Dotyczy: **Wdrożenie Systemów OSS/BSS wraz ze zwirtualizowaną infrastrukturą obliczeniową w ramach projektu Budowa Ogólnopolskiej Sieci Edukacyjnej**

znak postępowania: **ZZ.2131. 599.2018.TKI [OSE-S] [OSE-B] [OSE-D] [OSE2019]**

**WYJAŚNIENIA TREŚCI ZAPYTANIA OFERTOWEGO
oraz
ZMIANY TREŚCI ZAPYTANIA OFERTOWEGO**

Zmiana nr 71.

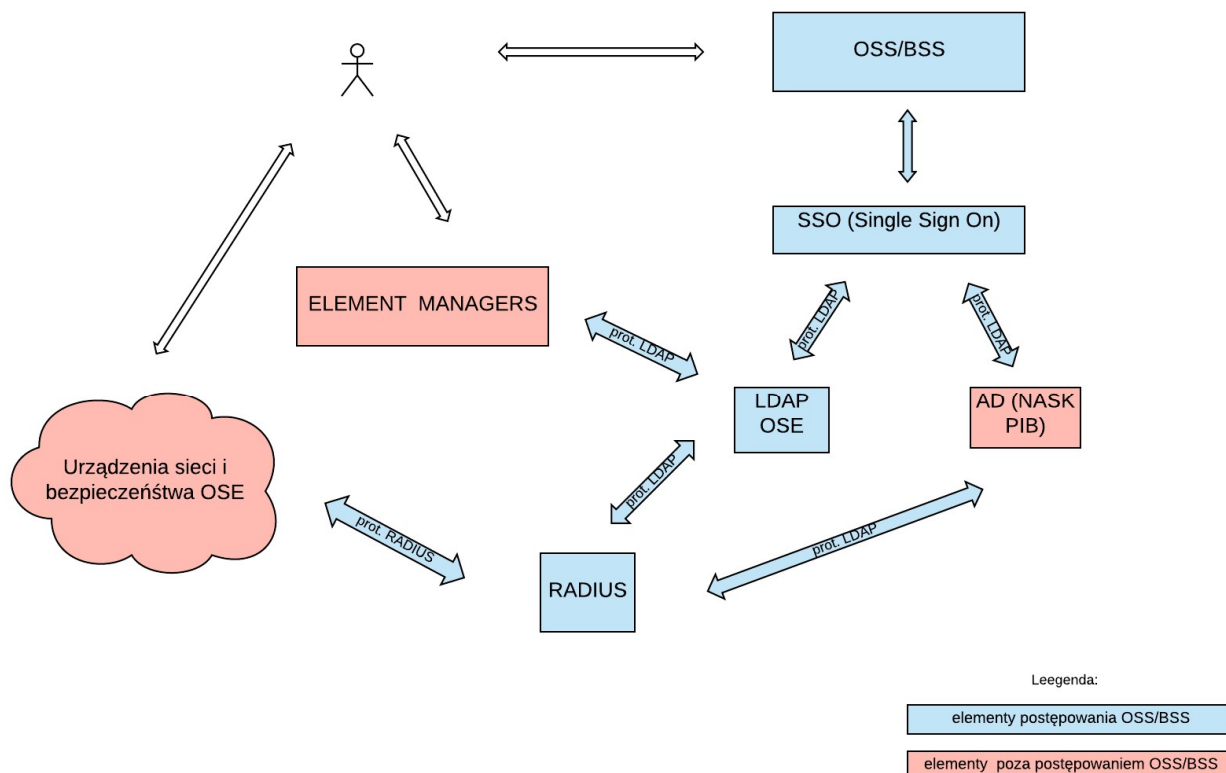
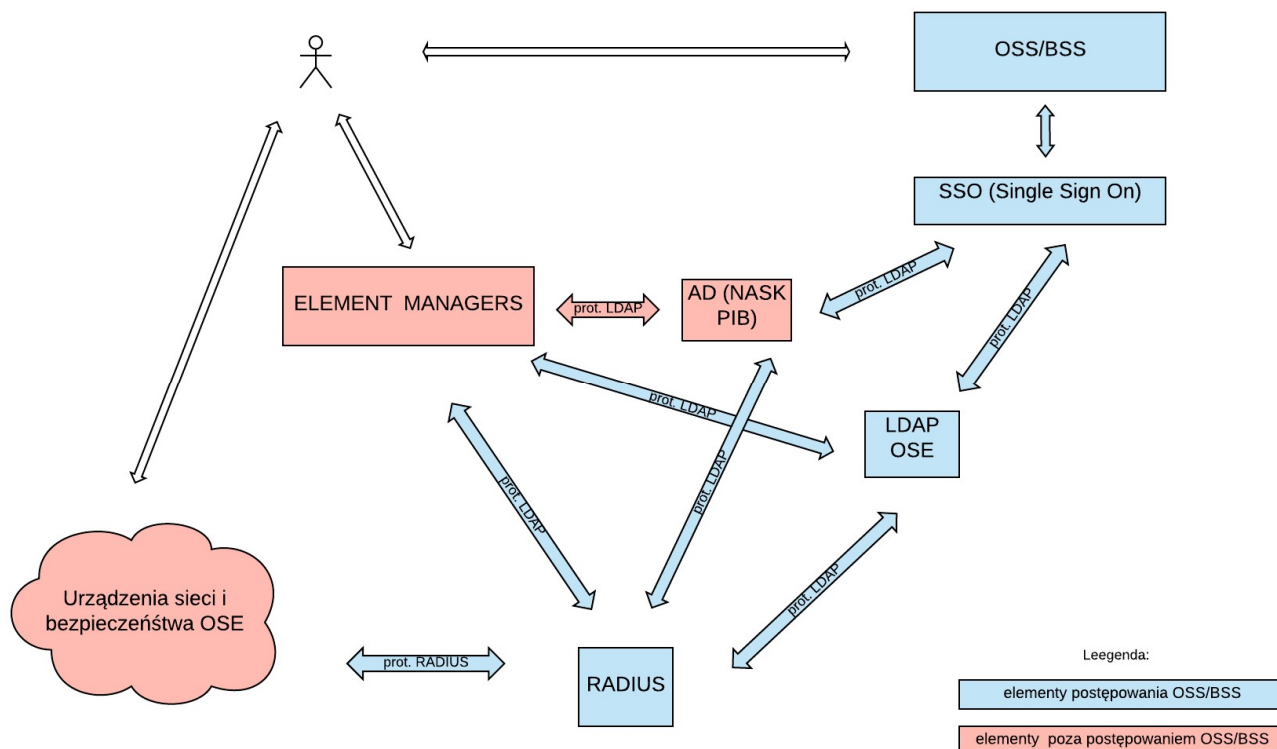
Zamawiający wyjaśnia, iż w usłudze katalogowej AD Zamawiającego są i będą autoryzowani pracownicy Zamawiającego pracujący w zespołach OSE - zespoły i ich liczebność została podana w SOPZ w rozdz. 7.1.2 . Serwer autoryzacji wspomniany w rozdz. 7.3.1, czyli serwer Radius będzie umożliwiał autoryzację użytkowników do urządzeń sieci i bezpieczeństwa OSE, urządzeń CPE oraz potencjalnie dla Element Managerów sieci i bezpieczeństwa. Użytkownikami tymi będą osoby pracujące w zespołach technicznych OSE i u partnerów OSE (Dział Realizacji podłóczy, zespoły NOC i SOC, osoby z zespołów rozwoju sieci OSE oraz pracownicy podwykonawców Zamawiającego) - można przyjąć szacunkowo, że będzie ich ca. 150-160 osób.

Zamawiający informuje, że wprowadza zmiany do Zapytania ofertowego.

"W ramach systemu uwierzytelnienia i autoryzacji Wykonawca jest zobowiązany do wdrożenia serwera autoryzacji do urządzeń sieciowych i urządzeń bezpieczeństwa w sieci szkieletowej OSE oraz do urządzeń CPE w lokalizacjach szkolnych (serwer Radius). Serwer ten musi być zintegrowany z ww. repozytoriami AD i LDAP."

Po zmianie jest:

"W ramach systemu uwierzytelnienia i autoryzacji Wykonawca jest zobowiązany do wdrożenia serwera autoryzacji do urządzeń sieciowych i urządzeń bezpieczeństwa w sieci szkieletowej OSE, do urządzeń CPE w lokalizacjach szkolnych oraz potencjalnie dla Element Manager'ów (serwer Radius). Serwer ten musi być zintegrowany z ww. repozytoriami AD i LDAP."
